OFÍCIO Nº 429/2019/SRE/ANA
Documento nº 02500.068539/2019-79

Assunto: Avaliação do novo estudo de remanso da UHE Canto do Rio - rio Parnaíba - alteração do NA máx. operacional.
Referência: 02501.000596/2014-36

Parecer Técnico nº 73/2019/COREG/SRE
Documento nº 02500.068189/2019-41
Referência: Processo nº 02501.000596/2014-36

Análise do novo estudo de remanso da UHE Canto do Rio após o rebaixamento do NA operacional para a cota 265,0 m.

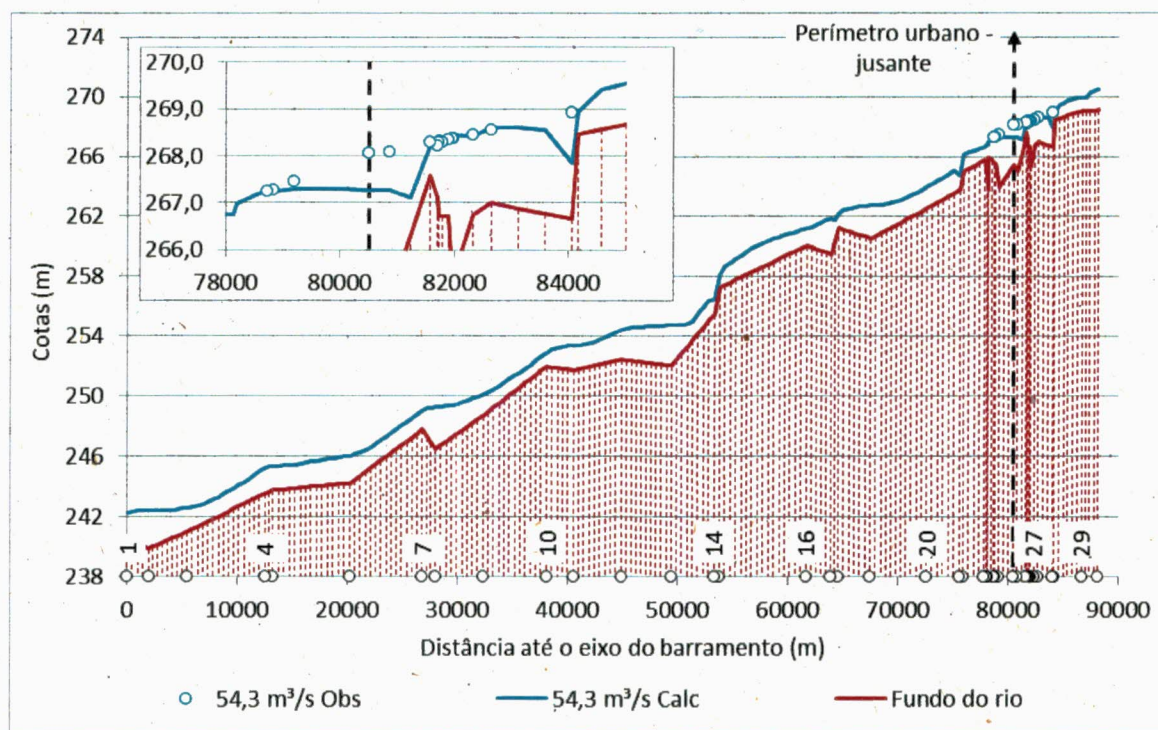
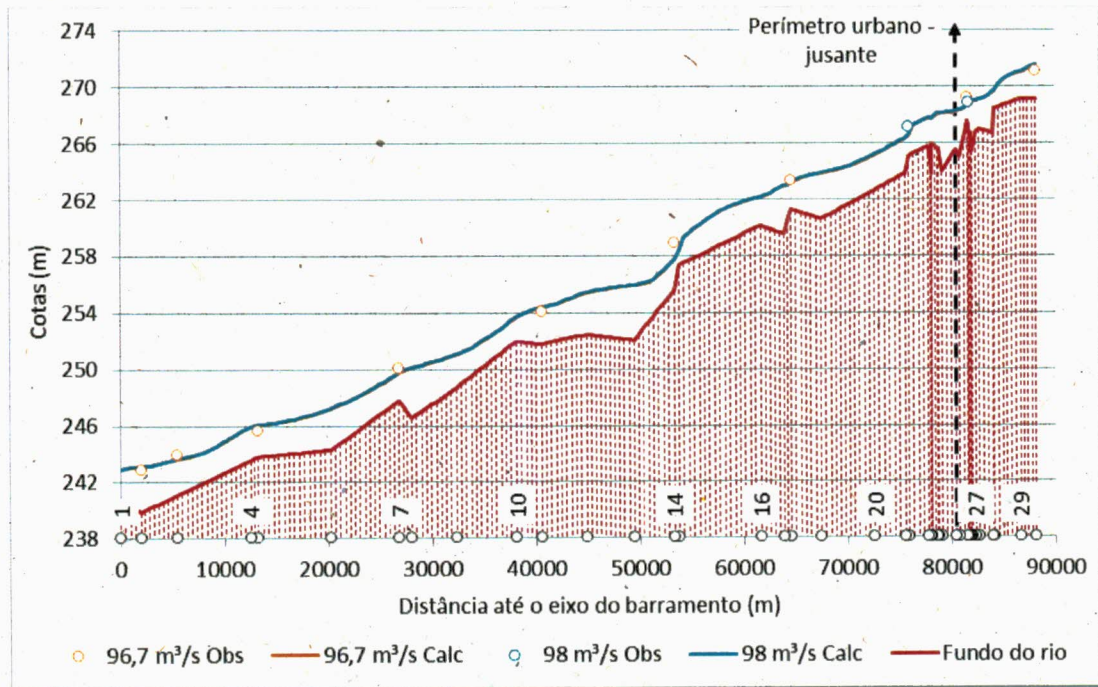
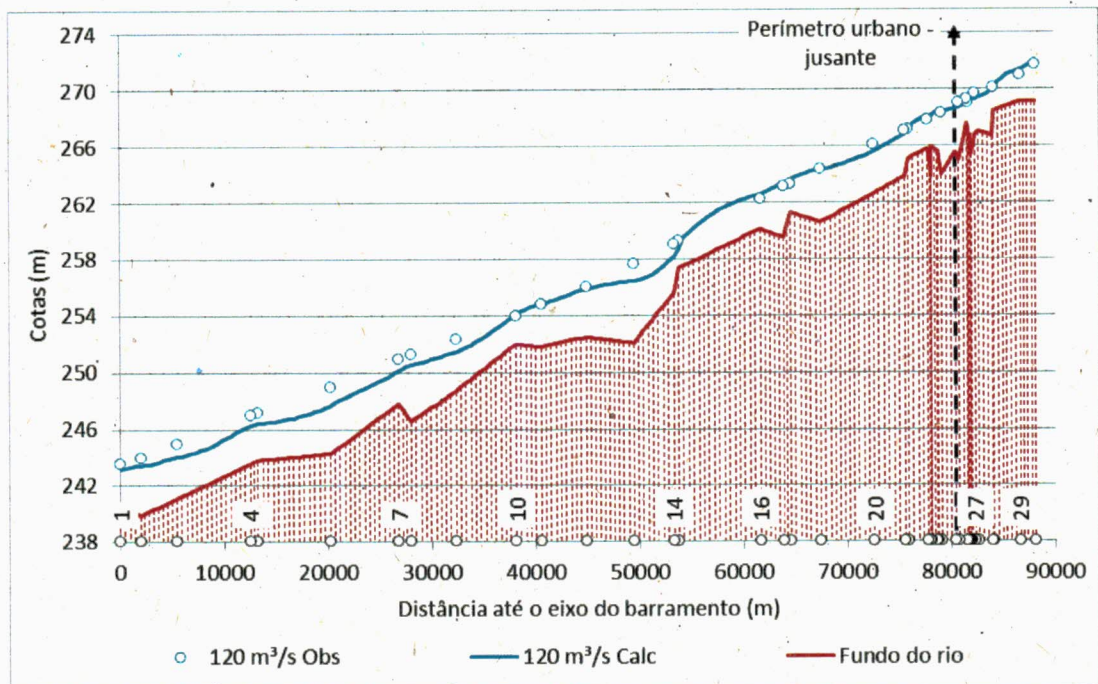
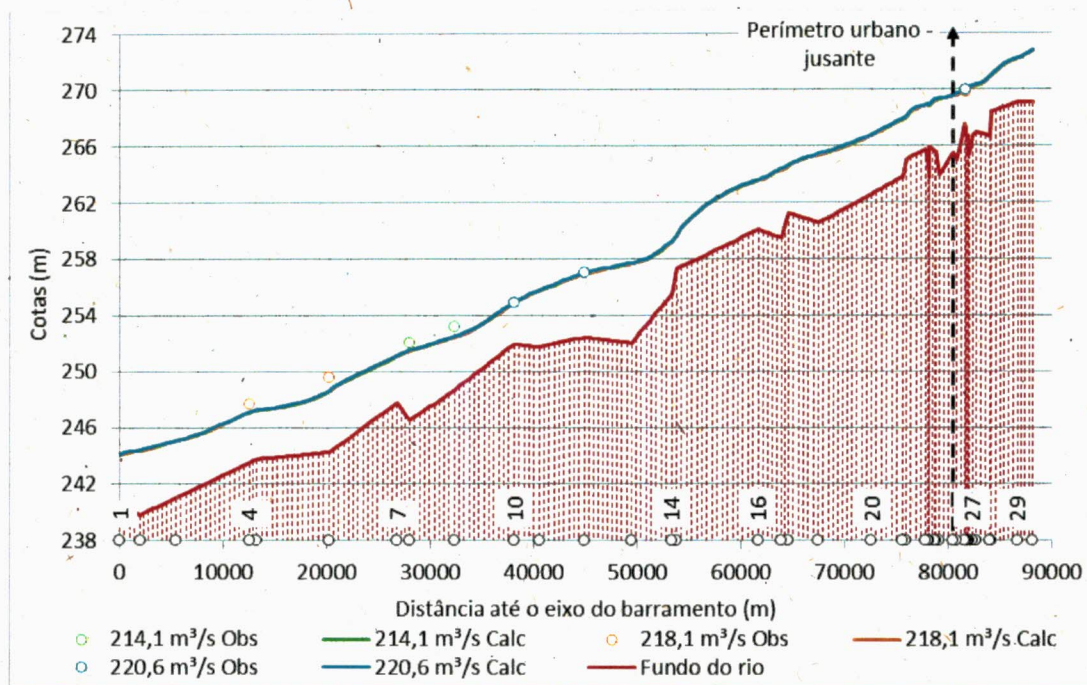
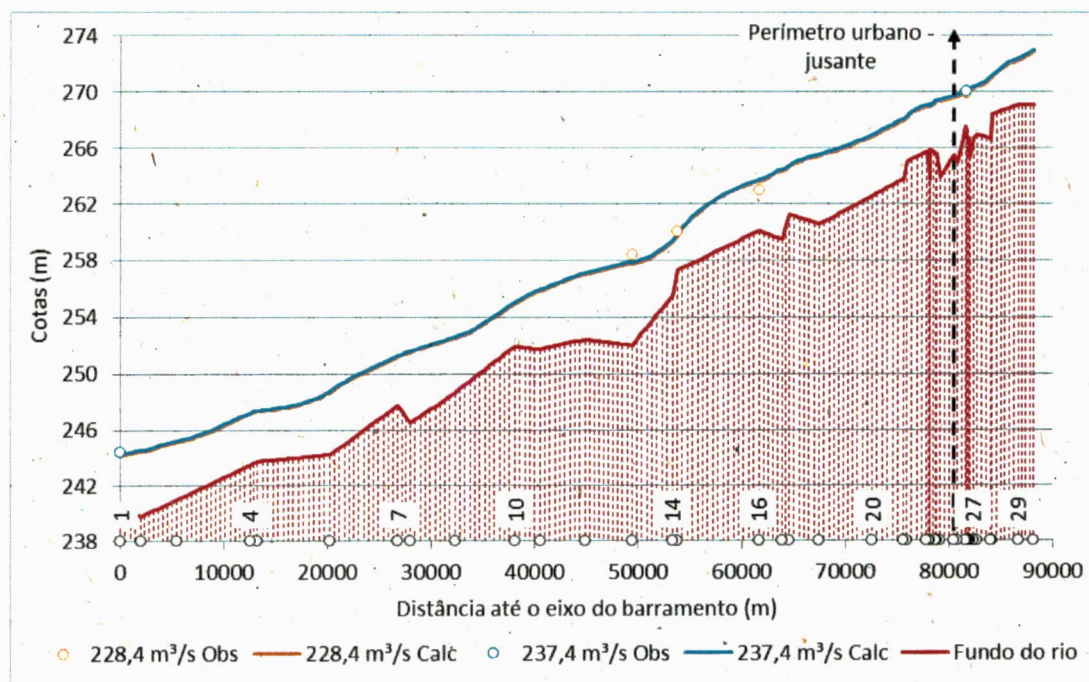
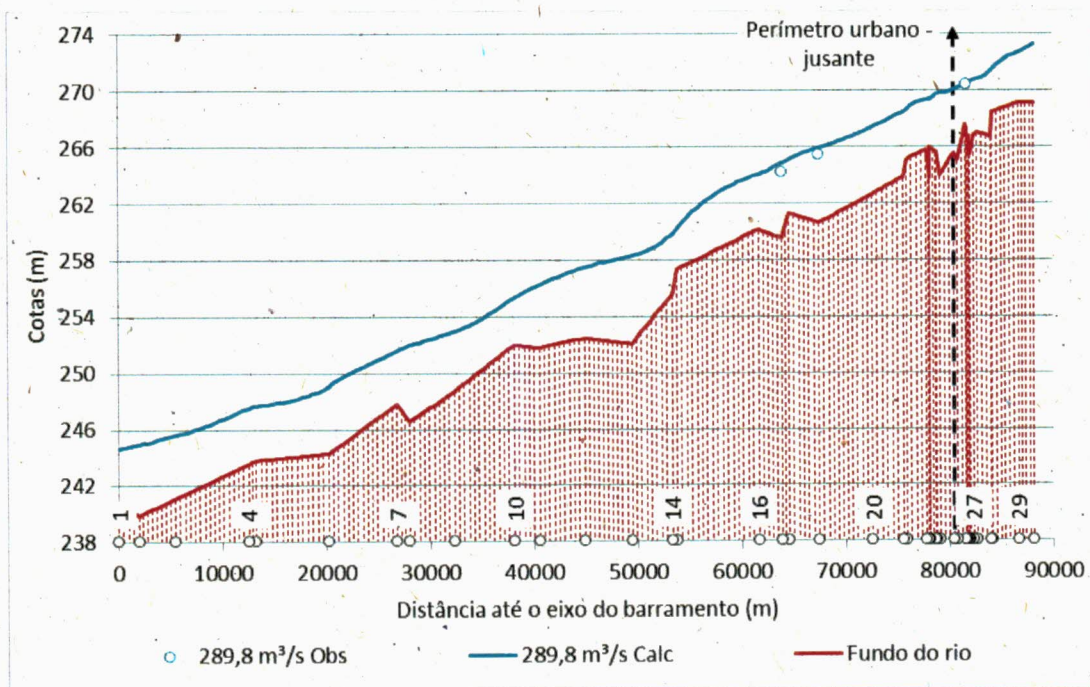
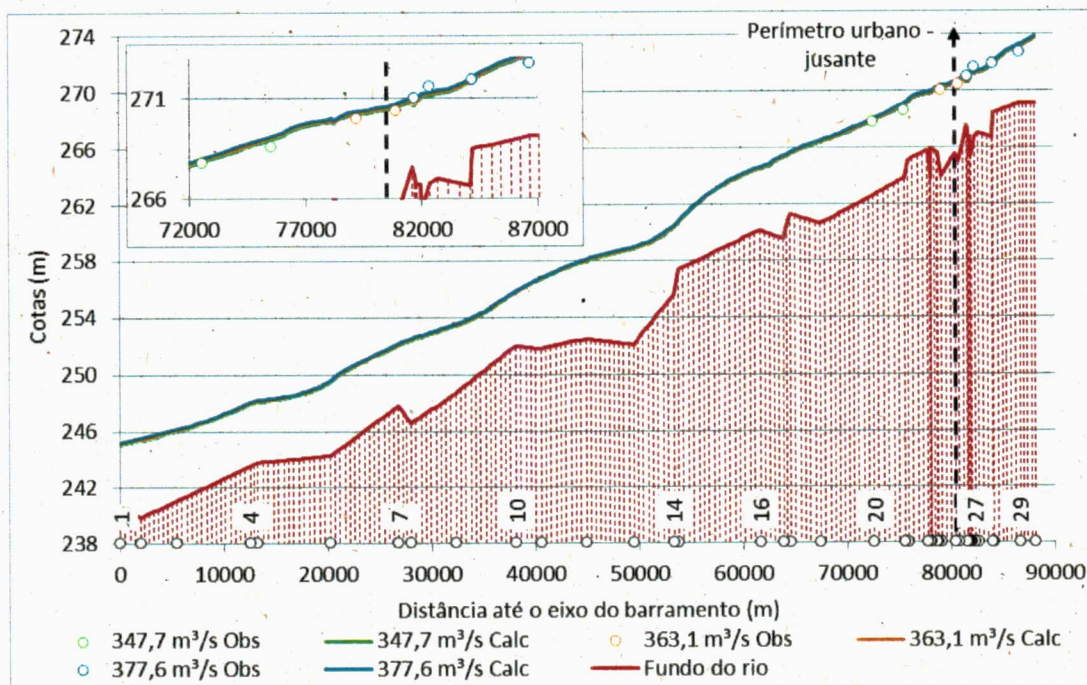
31. Os resultados apresentados da Figura 2 à Figura 8 mostram que, no geral, o modelo apresentou boa aderência aos dados observados em campo, principalmente para as vazões mais altas, que são as que mais interessam. Os maiores erros ocorreram para a vazão de 54,3 m³/s, para as seções a montante da seção S23, onde foram introduzidas as novas seções transversais, como pode ser observado na Figura 2. É possível que o modelo não tenha conseguido reproduzir, com a precisão adequada, o comportamento do rio em torno das pequenas ilhas no leito do rio representadas por estas seções. Apesar disso, como o novo NA Normal do reservatório foi selecionado para que os efeitos do remanso cessassem a jusante dessas seções, os possíveis erros nos níveis d'água nestas seções não afetam os resultados do remanso e, conseqüentemente, não os invalidam. Com isso, a calibração do modelo pode ser considerada adequada.

Figura 10 – Resultados do processo de calibração do modelo de remanso – Coeficientes de Manning

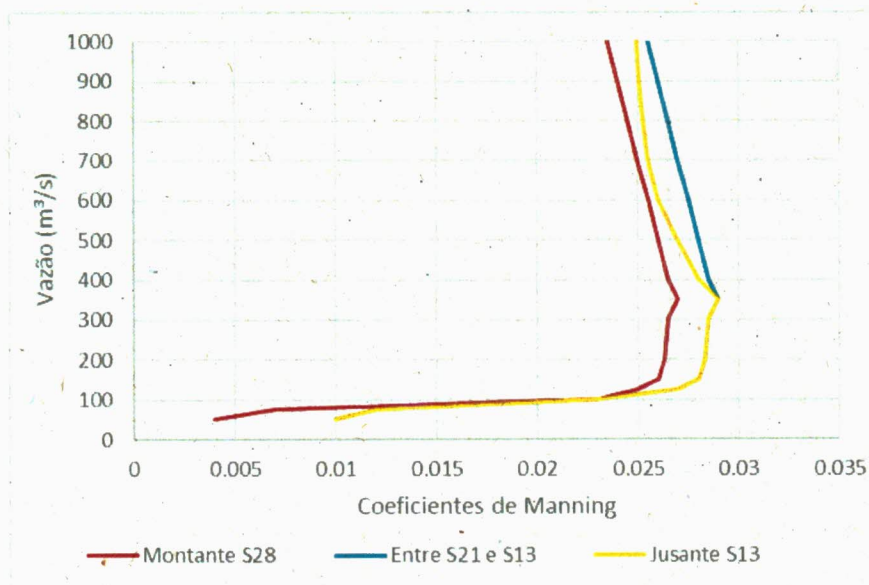
30. Ainda sobre a calibração, o empreendedor dividiu o trecho do rio em estudo em três subtrechos onde considerou os coeficientes de Manning constantes ao longo do respectivo subtrecho, mas com variação em função da vazão em trânsito, de modo que os efeitos diferenciados do atrito na calha e nas margens possam ser considerados. O comportamento dos coeficientes de Manning calibrados diferiu do que era esperado, já que, normalmente, para vazões menores, o escoamento ocorre com menor profundidade e fica mais sujeito às rugosidades do fundo, o que resulta em coeficientes de Manning maiores. Isso não aconteceu aqui.

Figura 11 – Resultados do estudo de remanso para algumas vazões

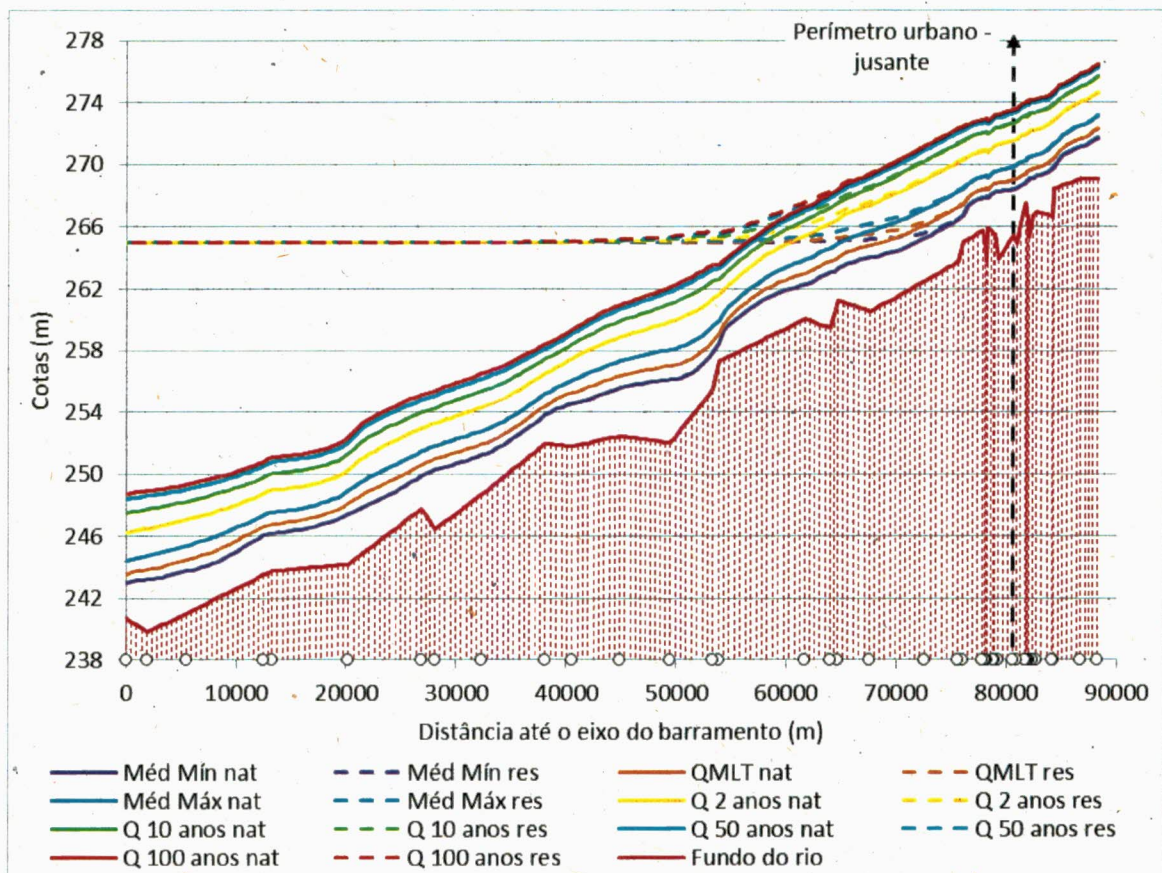
33. Os resultados das simulações, apresentados na Figura 11, mostram que o reservatório é pouco sensível ao remanso, já que as elevações nos níveis d'água passam a ser sentidas somente a partir da metade superior do reservatório, cerca de 4 km a montante do eixo do barramento. Indicam também que os efeitos do remanso se estendem até as proximidades da área urbana, sem afetá-las. Em especial, preserva o local das balsas que realizam o transporte de pessoas e veículos entre as duas localidades, nas proximidades da seção S26.

34. Com isso, os resultados mostram que, seguindo o critério estabelecido pelo IBAMA, a envoltória do reservatório pode ser realmente definida entre as seções S23.15 e S23.25,

a cerca de 2,25 km a jusante do início das áreas urbanas, a partir de onde não se verificam influências significativas dos efeitos do remanso.
